**AVIS RELATIF A LA PROTECTION
CONTRE LES EVENTUELS EFFETS NOCIFS ET NUISANCES
PROVOQUES PAR LES RAYONNEMENTS NON IONISANTS
GENERES PAR DES ANTENNES EMETTRICES STATIONNAIRES**

Commune : CHARLEROI - Exploitant : ORANGE

Référence exploitant : 782C1_1 / 32782C1_1 / 42782C1_1 / 52782C1_1

Rapport n° 2108 / 2023

Figure 1 : Vue en plan des lieux de séjour et des points de contrôle

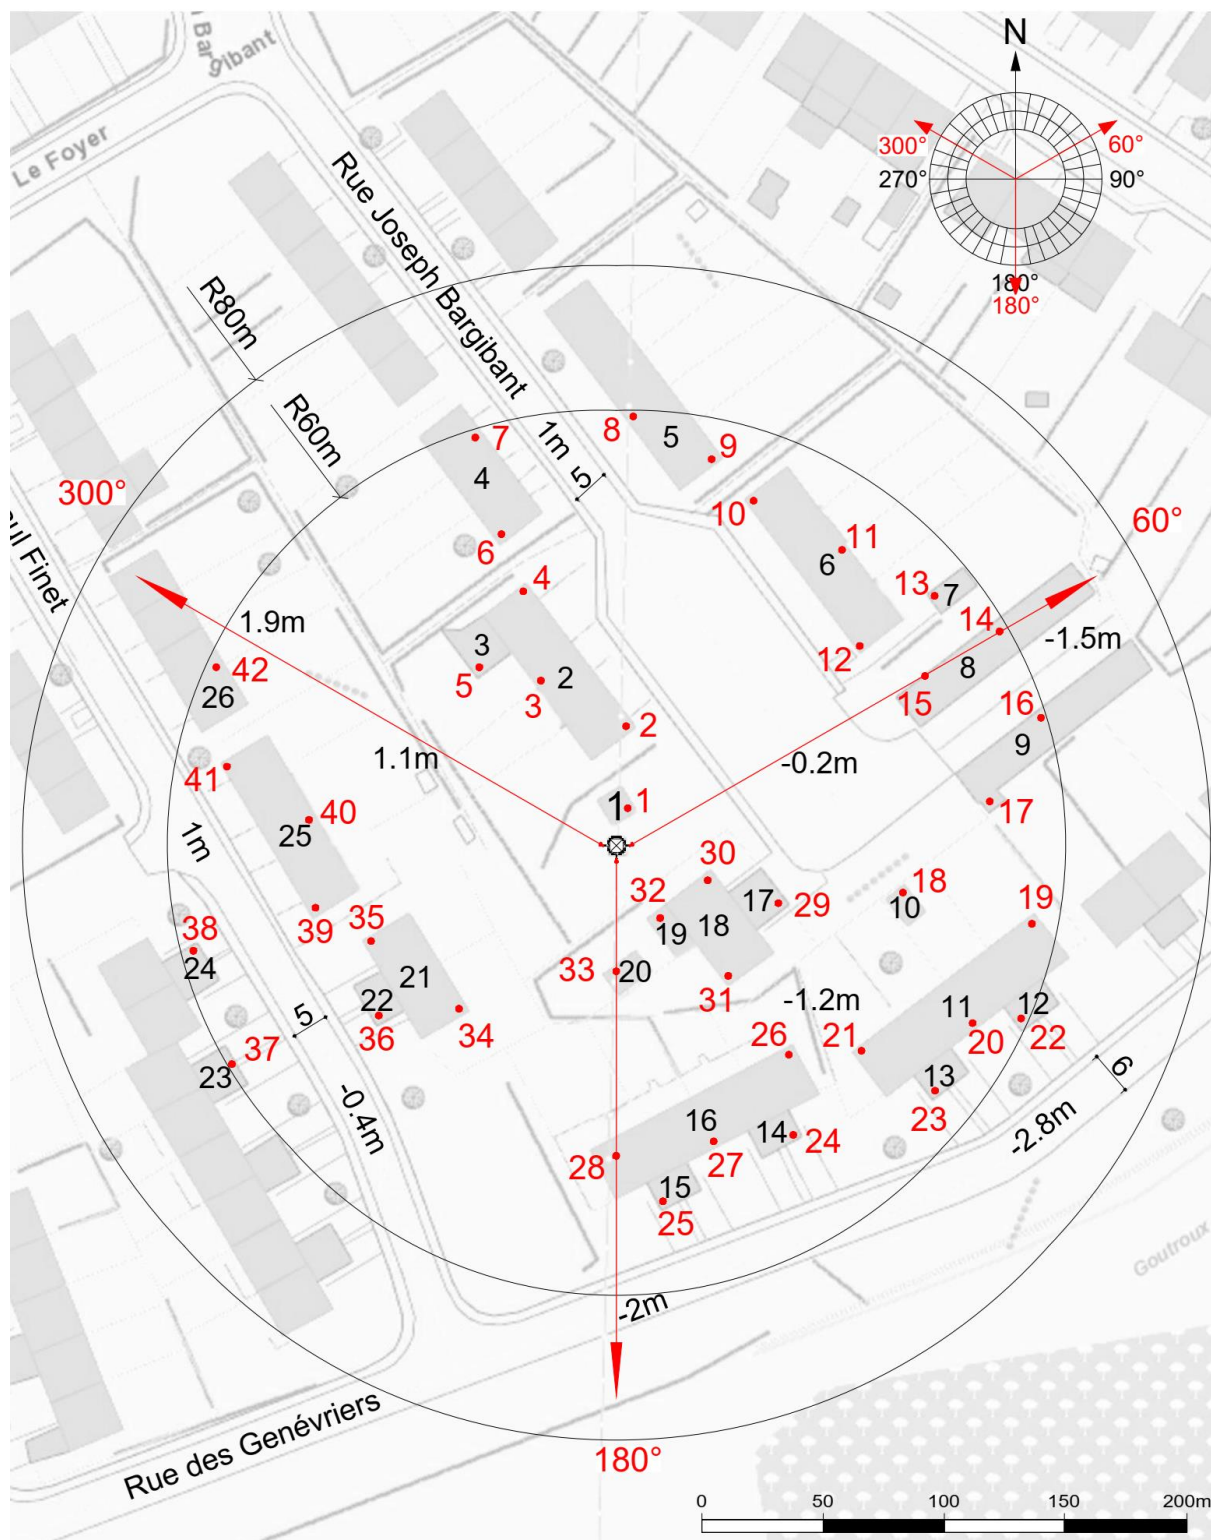
- le numéro du point de contrôle repris sur un des plans de la figure 1;
- le numéro du LS dans lequel se trouve le point de contrôle de la 1^{ère} colonne ;
- l'atténuation d'obstacle prise en compte pour le calcul de l'indice d'exposition dans le LS ;
- le résultat du calcul de l'indice d'exposition.

N° point de contrôle	LS	Atténuation (dB)	Indice d'exposition relatif à la limite par installation IE_i
42	LS26	3,0	0,658
41	LS25	3,0	0,634
40	LS25	3,0	0,620
11	LS6	3,0	0,554
12	LS6	3,0	0,549
14	LS8	3,0	0,537
16	LS9	3,0	0,462
13	LS7	3,0	0,409
6	LS4	3,0	0,356
39	LS25	3,0	0,340
10	LS6	3,0	0,314
19	LS11	3,0	0,243
28	LS16	3,0	0,223
9	LS5	3,0	0,220
7	LS4	3,0	0,217
38	LS24	3,0	0,206
17	LS9	3,0	0,180
27	LS16	3,0	0,180
20	LS11	3,0	0,174
8	LS5	3,0	0,152
15	LS8	3,0	0,152
37	LS23	3,0	0,124
21	LS11	3,0	0,093
4	LS2	3,0	0,089
36	LS22	3,0	0,079
22	LS12	3,0	0,055
33	LS20	3,0	0,034
3	LS2	3,0	0,031
5	LS3	3,0	0,030
25	LS15	3,0	0,025
34	LS21	3,0	0,024
23	LS13	3,0	0,023
31	LS18	3,0	0,021
26	LS16	3,0	0,021
35	LS21	3,0	0,019

En ce qui concerne les antennes de l'installation mentionnées dans le tableau 1, la distance maximale à laquelle la limite pourrait être atteinte, à l'extérieur, est égale à 71,7 m. S'il n'y a pas de LS à une distance inférieure, les antennes respectent forcément la limite d'immission.

Dans le cas des LS situés à l'intérieur des bâtiments, une atténuation d'obstacle est prise en compte et il en résulte que la distance maximale à laquelle la limite pourrait être atteinte se réduit à 50,8 m.

Figure 2 : Vue en plan des installations d'antennes dans un rayon de 300 mètres autour de l'installation faisant l'objet de la demande d'avis

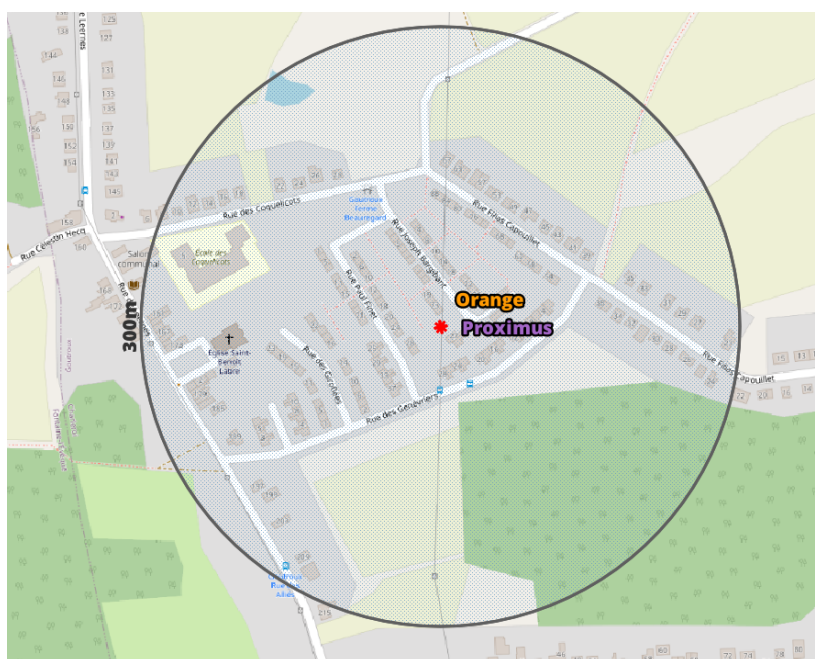
Le plan en projection verticale de la figure 2 indique la localisation des antennes actives éventuelles visées par le décret et situées dans un rayon de 300 mètres autour de l'installation référencée dans le paragraphe 2. Les données de localisation de ces antennes et les avis correspondant sont accessibles via le cadastre en ligne des antennes émettrices stationnaires⁶.

Compte tenu du nombre d'installations localisées dans la figure 2, il apparaît que l'intensité du rayonnement électromagnétique généré, dans les lieux de séjour situés à proximité de l'installation référencée dans le paragraphe 2, par l'ensemble des antennes émettrices stationnaires de l'ensemble des exploitants du même site d'antennes émettrices stationnaires respecte la limite fixée à l'article 4, § 2 du décret.
